Agenzia delle Entrate
CATASTO FABBRICATI
Ufficio Provinciale di
Roma

Dichiarazione protocollo n. RM0230343del 15/04/2024

ABITAZIONE int 34

DIFFORMITA' RILEVATE

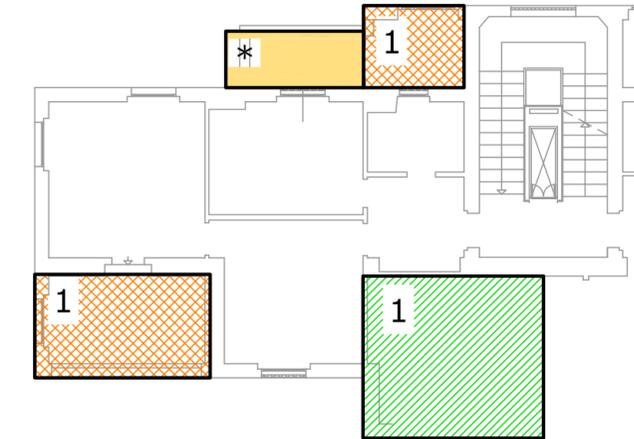
- Difformità non legittime da rimuovere
- Difformità oggetto di Domanda di Condono
- Difformità esterne sanabili
- Cessione vano
- Accorpamento vano

1 - Ampliamento a destinazione residenziale per sup netta totale di circa mq 12,90. Domanda di Condono 87/238774/7 richiesta per una superficie residenziale di mq 9,60. la domanda di Condono indica "palazzina A, scala B interno 34" ma, essendo un sot all'interno della domanda di Condono riferita alla palazzina B e definendo l'interno 34 esistente solo nella palazzina B, si ritiene che la domanda abbia un errore materiale e quindi si consiglia la presentazione di documentazione aggiuntiva completa di visura storica, planimetria aggiornata, modulo-descrizione lavori-foto e relazione esplicativa per rettifica e sistemazione generale. Richiesta di ulteriore sot in tipologia 7 per opere interne con cessione vano (in diffornità al progetto originario e visibile dalla planimetria del 1967)

- 2 - (opere di manutenzione straordinaria MS) Diversa distribuzione interna
- 2 - (opere di manutenzione straordinaria MS) Cessione di vano

* Presso il Catasto:
 VISURA Modifica/inserimento "palazzina"
 PLANIMETRIA Inserimento "scala-interno-palazzina"
 Errata rappresentazione della veranda

(eventuali) PRATICHE da PRESENTARE:

- Docfa con planimetria e inserimento dati
- Doc aggiuntiva Uff condono
- CILA per modifiche interne eseguite post condono
